主な補正内容

<記載内容の充実の例>

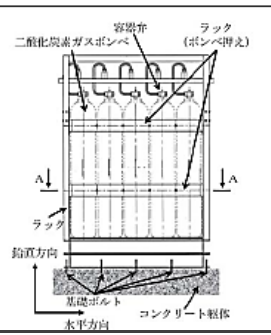
○設備を構造ごとに整理して詳細に説明

設備名称	計画の概要		説明図
	主体構造	支持構造	
【位置】 二酸化炭素消火設備（ディーゼル発電機室）ポンベ設備は、火災の火炎、熱による直接的な影響のみならず、煙、流出流体、断線及び爆発等の二次的影響を受けず、火災防護上重要な機器等及び重大事故等対処施設に悪影響を及ぼさないよう、消火対象空間とは別のエリアに設置する。	二酸化炭素ポンベ 容器弁（遠隔操作型）	容器弁は二酸化炭素ガスポンベにねじ込み固定する。二酸化炭素ガスポンベはラックに固定し、基礎ボルトによりラックを建屋床のコンクリート躯体に据え付ける。
